# VYSVĚTLENÍ ZADÁVACÍ DOKUMENTACE Č. V

### PARKOVACÍ DŮM SKOŘEPKA

**ZADAVATEL:** Brněnské komunikace a.s.

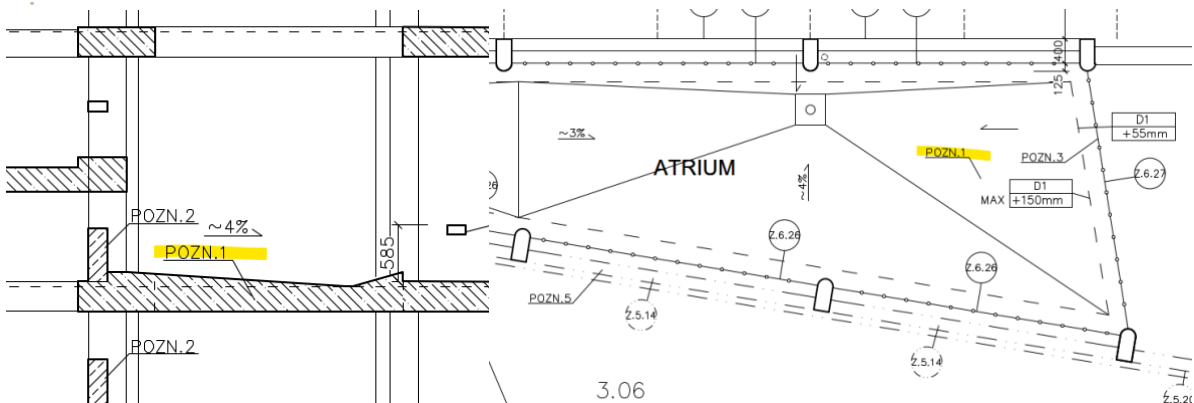
Prosíme o prověření množství pol.č.250 rozpočtu 02 Stavební část nezpůsobilé výdaje.

250	767R112	D+M povrchová úprava ocelové konstrukce nátěrovým systémem	kg	29 873,00000		0,00
		viz. statika - v.č. 04 :				
		4333,000		4 333,00000		
		viz. statika - v.č. 07 :				
		6076,000		6 076,00000		
		viz. statika - v.č. 10 :				
		975,000		975,00000		
		viz. statika - v.č. 13 :				
		6076,000		6 076,00000		
		viz. statika - v.č. 16 :				
		6076,000		6 076,00000		
		viz. statika - v.č. 19 :				
		6337,000		6 337,00000

Zadavatel uvádí, že položka byla prověřena se stanoviskem, že množství uvedené v položce č. 250 je správné.

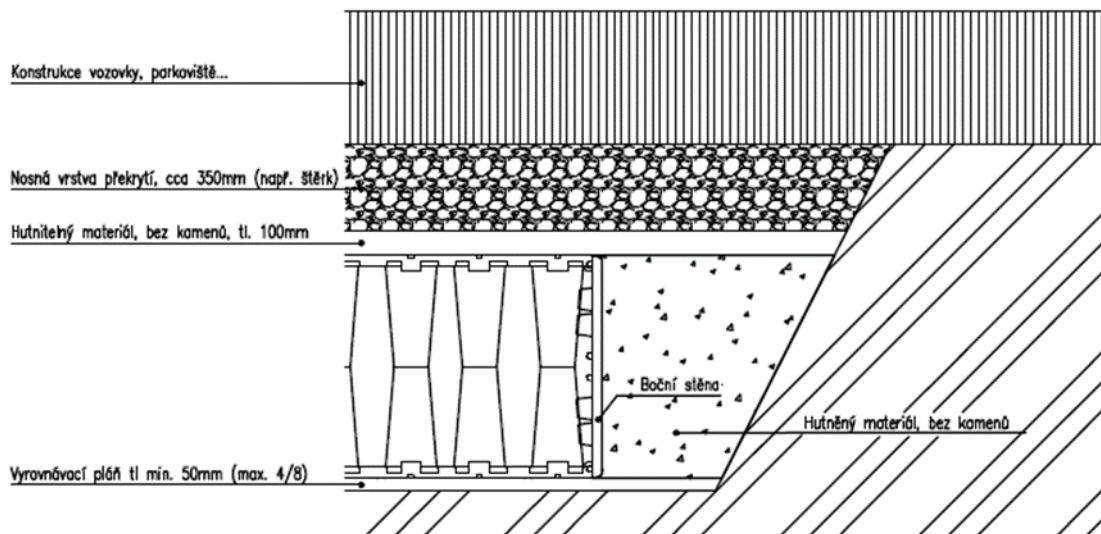
Ve výkazu výměr je uvedeno v položce 34 Bednění stěn základových desek i výpočet bednění pro retenční nádrž. V položkách týkající se betonu a výztuže ale výpočet pro retenční nádrž chybí. Domníváme se, že ve výkazu výměr tedy chybí položky pro beton a výztuž retenční nádrže. Prosíme o kontrolu.

34	273351215R00	Bednění stěn základových desek zřízení	m2	80,68000		
		svislé nebo šikmé (odkloněné) , půdorysně přímé nebo zalomené, stěn základových desek ve volných nebo zapaž šachtách, včetně případných vzpěr,				
		viz. výkres půdorys základů :				
		skladba základové desky a podkladu : 160,550*0,400				64,22000
		<b>retenční nádrž+OLK : (10,700*2+1,170*2+6,000+4,400*2+2,610)*0,400</b>				<b>16,46000</b>

Zadavatel sděluje, že v aktualizované příloze č. 5B ZD – výkazu výměr, kterou přikládá k tomuto vysvětlení, byla opravena tato položka. Výkop retenční nádrže a odlučovače bude pažen pomocí štětovnic (viz výkres výkopů).

34	273351215R00	Bednění stěn základových desek zřízení	m2	64,22000		0,00
		svislé nebo šikmé (odkloněné) , půdorysně přímé nebo zalomené, stěn základových desek ve volných nebo zapažených jámách, rýhách, šachtách, včetně případných vzpěr,				
		viz. výkres půdorys základů :				
		skladba základové desky a podkladu : 160,550*0,400		64,22000

Poznámka na výkrese výkopů:

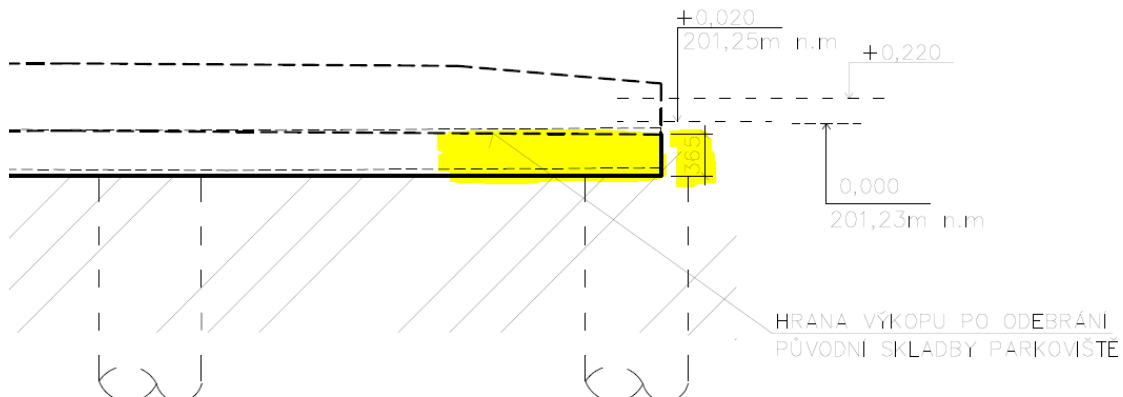
Ve výkazu výměr v položce č. 21 Pažení záporové dočasné v hornině 3... je uvedeno, že mají být ocelové záporny z HEB 160, v popisu položky je HEB 100, na výkrese výkopů je HEB 120. Žádáme o sjednocení a jednoznačné zadání.

POZN. 3 ZÁPOROVÉ PAŽENÍ TVOŘENÉ Z "HEB" PROFILŮ 120 mm, MEZI PROFILY DŘEVĚNÉ FOŠNY (PAŽINY) A NA VRCHNÍ STRANĚ ROZEPŘENO TRÁMY. OSOVÁ VZDÁLENOST PROFILŮ 1 m. PODROBNĚ VIZ D.1.2 STAVEBNĚ KONSTRUKČNÍ ŘEŠENÍ (STATIKA)

Zadavatel sděluje, že v aktualizované příloze č. 5B ZD – výkazu výměr, kterou přikládá k tomuto vysvětlení, byla opravena tato položka. Jedná se o HEB 120.

21	151827161RA0	Pažení záporové dočasné v hornině 3, ocelové záporny HEB 120, hloubky do 5 m, kotvené pramencovými kotvami	m2	96,00000		0,00
		- vyvrtání otvoru pro záporny - osazení zápor do betonového lože se zásypem - dodávku zápor včetně dopravy - dodávka a osazení pažin z dřevěných fošen - dodávka a montáž ocelové převázky - osazení a napnutí kotev - vytažení zápor - odstranění převázky Položka je určena pro dočasné záporové pažení stabilizované kotvami. Položka obsahuje: - vyvrtání otvoru pro záporny - osazení zápor do betonového lože se zásypem - dodávku zápor včetně dopravy - dodávka a osazení pažin z dřevěných fošen - dodávka a montáž ocelové převázky - osazení a napnutí kotev - odstranění převázky - vytažení zápor Záporny HEB 120 - 40 kusů - celková délka 160,00 m Rozpěry HEB 120 - celková délka 40,00 m Výdřeva tl. 40 mm - 80 m2 viz. statika - v.č. 04 : 96,000		96,00000
